Mission régionale d'autorité environnementale

Avis délibéré

sur le projet de centrale photovoltaïque

Commune de Spay (72-Sarthe)

Zone d'implantation potentielle et plan masse du projet – Source étude d'impact

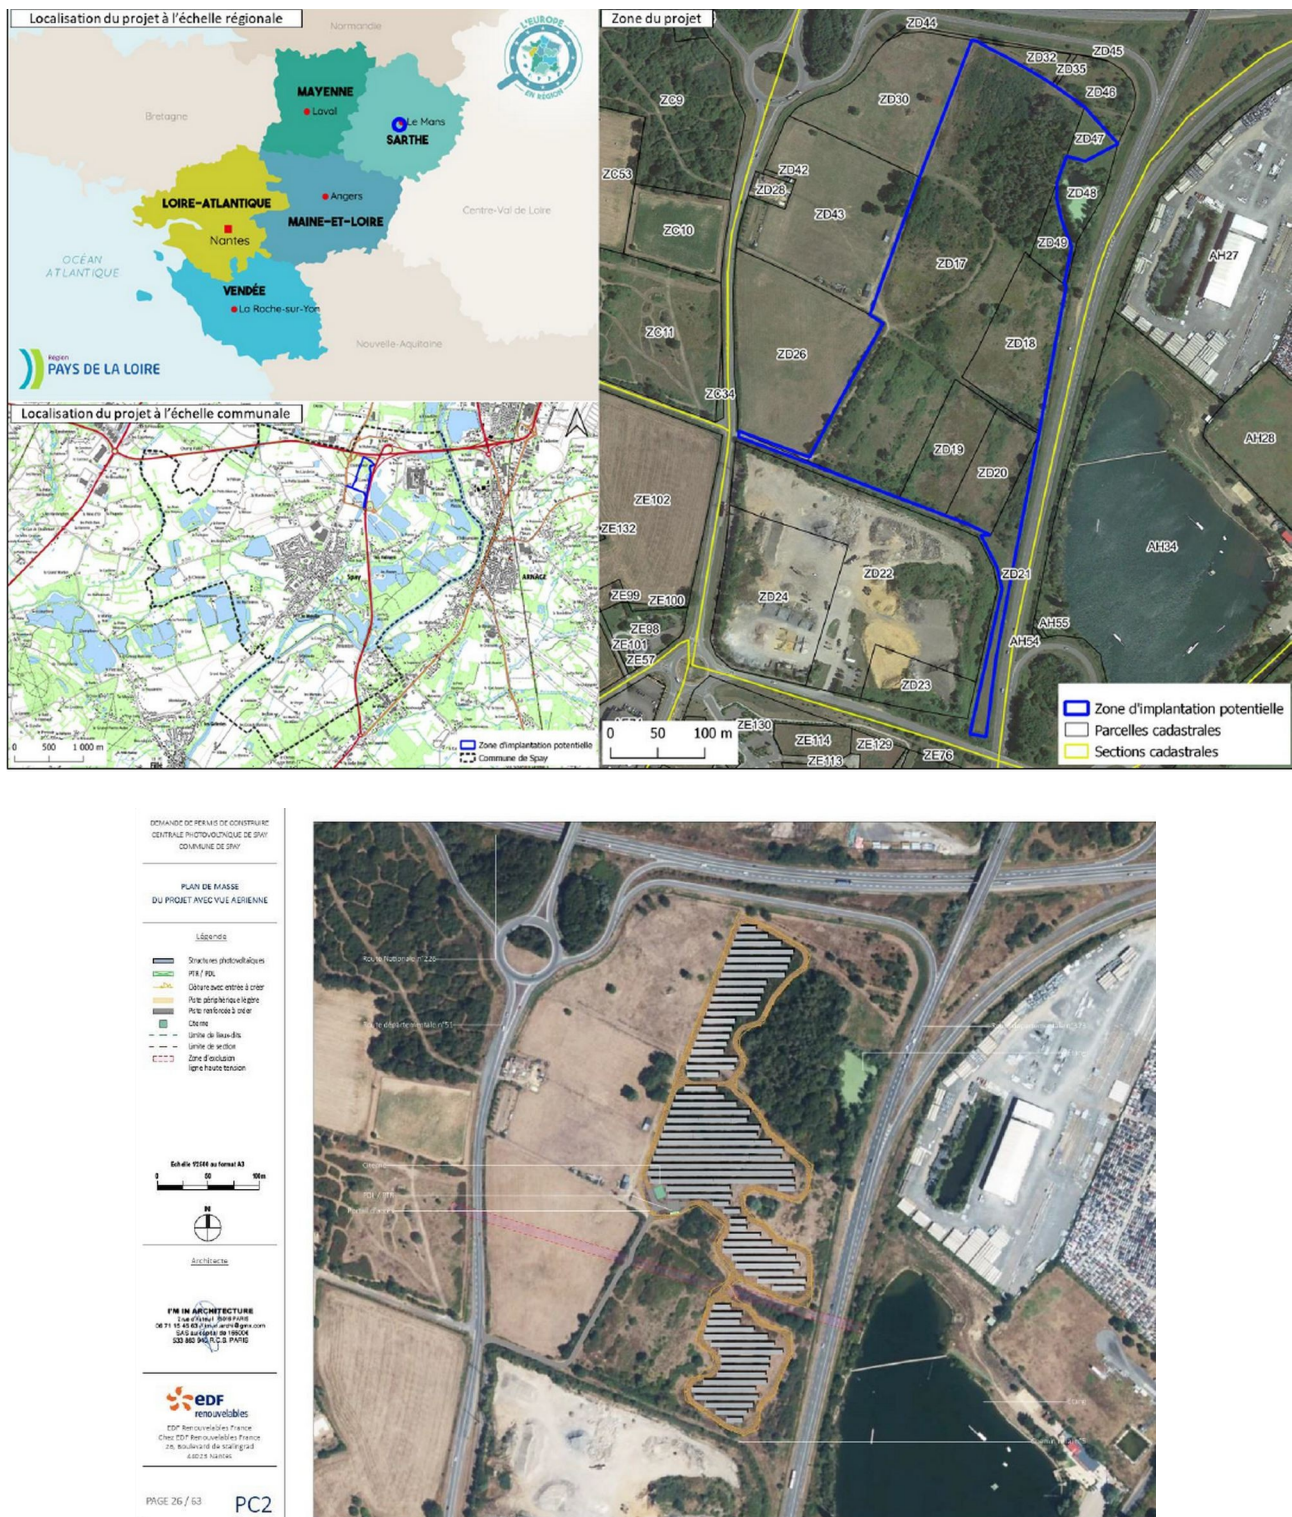
La variante retenue fait quant à elle l'objet d'une présentation assortie d'une justification peu détaillée dans la partie dédiée. Si le porteur de projet affirme qu'elle tient compte des divers enjeux identifiés en préservant des espaces de fourrés à l'est pour atténuer la visibilité pour les automobilistes, en préservant les milieux favorables aux reptiles, aux chiroptères et à l'avifaune nicheuse, en ménageant un espacement important entre les tables, une réelle démonstration reste attendue assortie, par exemple, de la superposition du projet aux cartes d'enjeux complétées.

A titre d'exemple, le projet implique l'abattage de 412m de haies basses reliant le boisement au nord et les zones de fourrés au sud, le porteur de projet considère que le maintien de la prairie en friche à l'est ainsi que le corridor le long de la RD323 permettent de préserver la continuité. Cette analyse mériterait d'être étayée notamment au regard du risque accru de mortalité par collision avec les véhicules empruntant la RD323. Le dossier prévoit la création de gîtes artificiels. La nécessité et l'efficacité attendue de cette mesure appellent à être précisées.

Projets de parcs photovoltaïques portés par IEL sur le même secteur

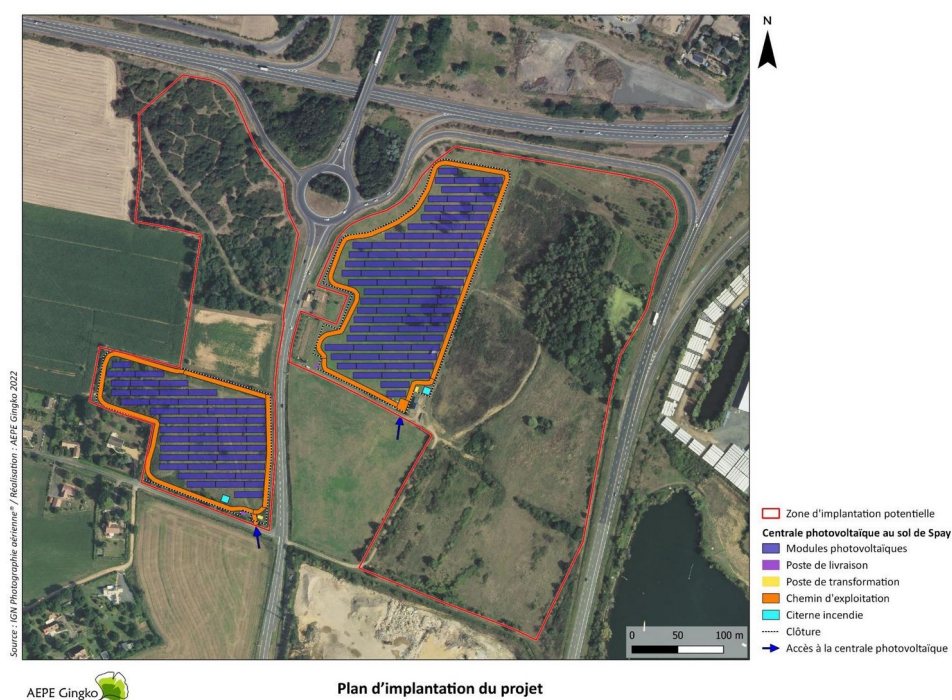
La MRAe s'interroge sur le choix d'implantation du projet, secteur qui avait déjà fait l'objet d'études poussées de la part du porteur de projet limitrophe ayant conclu à un niveau d'enjeux suffisamment caractérisé pour bénéficier d'une mesure d'évitement total.

Ce faisant, l'implantation du projet objet de la présente demande de permis de construire, réduit de manière très substantielle la portée de l'évitement initialement conduit par IEL qui consistait à éviter les milieux identifiés à enjeux forts et modérés pour l'ensemble des espèces. Cette démarche conduisait à préserver les axes de déplacements (haies, zones boisées, zones humides) favorables aux espèces, les stations floristiques, ainsi que la trame noire du site.

L'analyse des impacts cumulés est particulièrement succincte et conclut de façon hâtive à l'absence de cumul notable pour les espèces en présence et des risques de dérangement et destruction d'habitats et d'individus, au regard « des nombreuses zones de report disponibles ». Celles-ci ne sont pas formellement identifiées et localisées au dossier et semblent au contraire amoindries puisqu'amputées de nombreux hectares de milieux favorables aux espèces concernées.

Dans le cas présent, sur cette base, il convient de considérer que les trois parcs photovoltaïques constituent un seul et même projet au sens de l'évaluation environnementale. En outre, la MRAe relève que le périmètre des trois parcs avait fait l'objet d'une seule étude d'impact datée de décembre 2022. Le présent projet pourrait ainsi s'appuyer sur une actualisation de l'étude d'impact initiale en vue de produire une identification unifiée et cohérente des incidences et une analyse de leur prise en compte par des mesures (E-R-C-A et de suivi) communes et coordonnées.

- ***justifier le choix du site alors que les études du projet analogue limitrophe concluent à la nécessité d'éviter ce périmètre en regard des enjeux environnementaux qu'il abrite ;***

- ***reconsidérer le périmètre de projet, en vue de garantir la mise en œuvre de mesures cohérentes et coordonnées entre les différents parcs pour éviter et réduire les incidences de deux projets limitrophes et aux finalités identiques sur l'environnement ;***

- ***procéder sur cette base à une actualisation de l'étude d'impact produite en 2022 par IEL ;***
- ***reconsidérer la suffisance des mesures d'évitement et de réduction envisagées pour démontrer de manière satisfaisante l'absence d'impact résiduel sur les espèces protégées et leurs habitats ;***
